# 泊発電所3号炉

## 地盤(敷地の地質・地質構造)に関するコメント回答

(令和2年9月10, 11日現地調査における指摘事項を踏まえた調査の進捗状況)

令和2年11月11日  
北海道電力株式会社

#### F-1断層開削調査箇所との比較

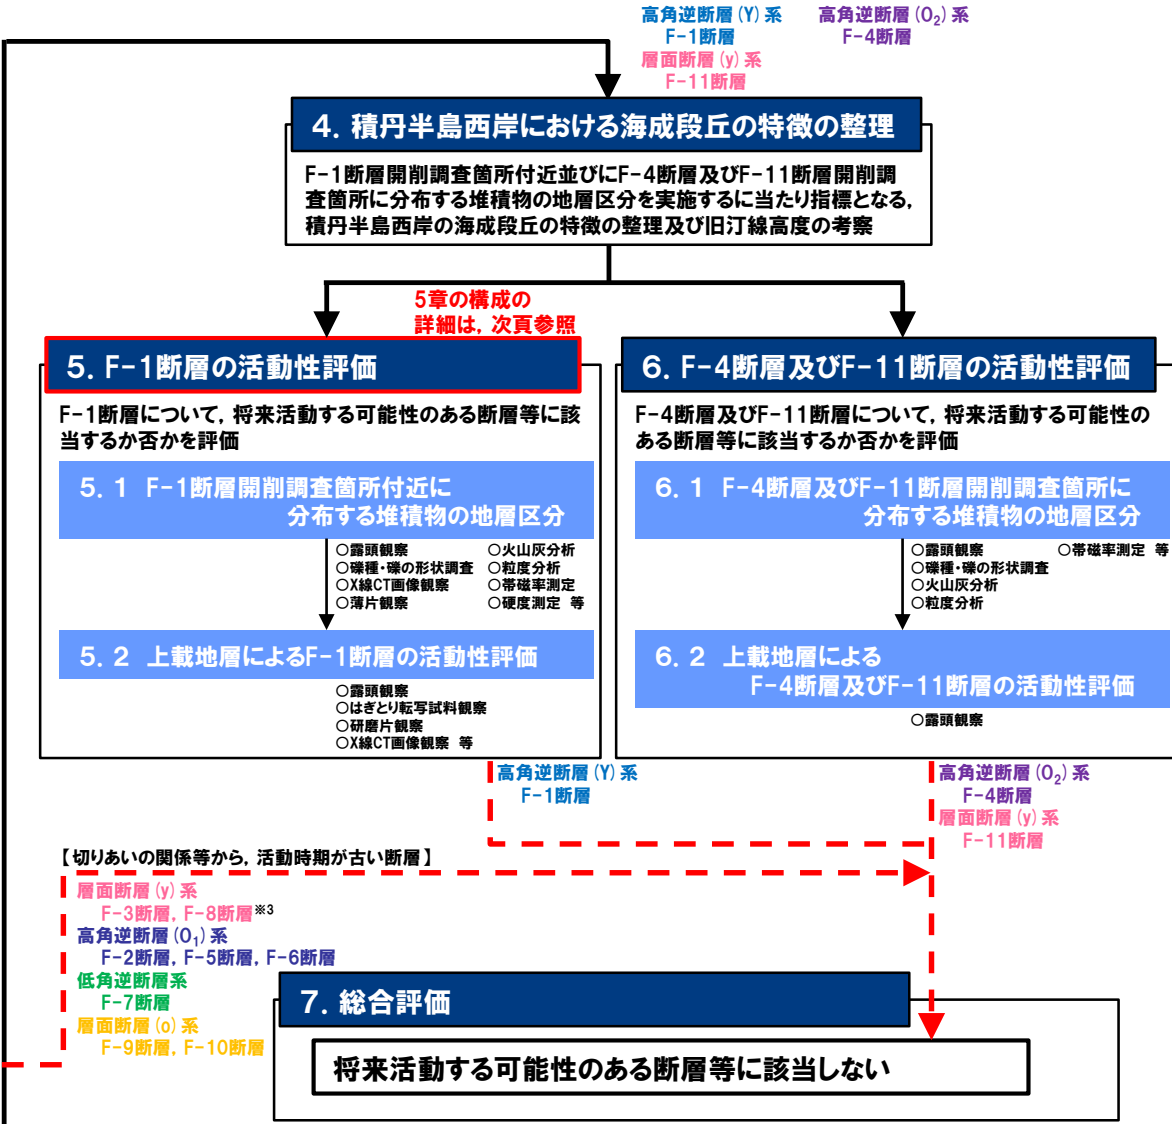
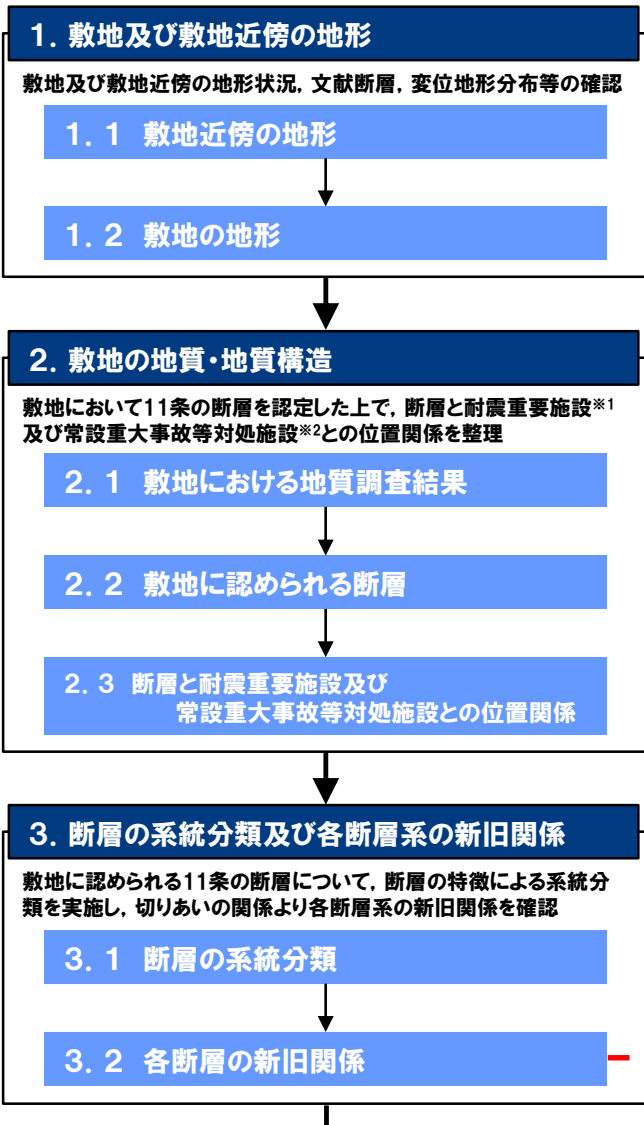
No.	指摘事項
1	開削調査箇所(北側)において、M1ユニット下部の砂礫層は、当該層中にどのような構造が認められることを以って、F-1断層の活動による影響を受けていると判断されるかを改めて整理した上で、評価箇所の砂礫層(Tf2ユニット)がF-1断層の影響の有無について評価可能であるとした考えを明確にすること。
2	開削調査箇所(南側)南側壁面の背後法面天端付近において、旧海食崖との関係で見かけ、基盤岩(旧海食崖)を覆う様にTs3ユニットが堆積していると説明があった箇所については、追加掘削(横断掘削箇所⑤)が行われたことにより、詳細な状況が現地調査で確認できなかったことから、観察事実に基づき当該箇所の堆積状況を明確にすること。
3	開削調査箇所(南側)南側壁面の背後法面天端付近において、火山礫凝灰岩のブロックと評価している箇所は、基盤岩に連続している様に見えるため、観察事実に基づき、評価を行うこと。
4	開削調査箇所(南側)に認められるTs3ユニットが、Ts2ユニット及びTs1ユニットと同様、海成砂層に挟在していたと評価する根拠を示すこと。その際、過去の空撮写真等を用いて、敷地の地形改変履歴を整理すること。また、現存しないF-1断層開削調査箇所のスケッチには、法肩部に「盛土」との記載があり、現地調査ではF-1断層開削調査箇所の掘削土を仮置きしたものとの説明を受けたが、この点も含め履歴を整理すること。
5	<p>開削調査箇所(南側)に認められるTs3ユニット(遷移部含む)、Ts2ユニット、M1ユニット等については、既往のデータを再整理するとともに、以下の測定、分析、観察、検討等を実施し、ユニット区分の根拠を明確にすること。また、Ts3ユニット(遷移部含む)については、堆積時期、成因等の検討を実施し、その結果を形成史に反映すること。</p> <ul style="list-style-type: none"> <li>各堆積物中には斜長石が比較的多く認められるため、その供給源を明確にできる可能性があることを踏まえた、斜長石の屈折率測定又は主成分分析の実施</li> <li>Ts3ユニット中の葉理が認められる箇所における堆積構造の観察</li> <li>Ts3ユニット中に認められる上に凸の構造の成因検討</li> <li>Ts3ユニット中に認められる礫の引き伸ばし様の構造の成因検討</li> <li>Ts3ユニット中に認められる水平方向の線構造及び基底面に認められる線構造の成因検討</li> </ul>

- 敷地の1,2号炉建設前の地形については、過去の空中写真から、規模の大きい改変が行われていないことを確認している。
- 開削調査箇所(南側)においてM1ユニットの上位に認められるTs3ユニット(標高約50.5mに分布)については、当該ユニットを含む上位の地層は改変に伴い消失していることから、近接するF-1断層開削調査箇所との比較等を実施し、その堆積状況について評価する。
- 評価の流れは以下のとおり。

- 開削調査箇所(南側)とF-1断層開削調査箇所は近接し、同一地形(Hm2段丘面とHm3段丘面間の緩斜面)上に位置する。
- 開削調査箇所(南側)とF-1断層開削調査箇所の背後には旧海食崖が分布し、同一堆積場である。
- F-1断層開削調査箇所には、海成堆積物が標高約54mまで認められる。

○開削調査箇所(南側)においては、F-1断層開削調査箇所と同様、標高54m程度まで海成堆積物が分布していたものと推定される。
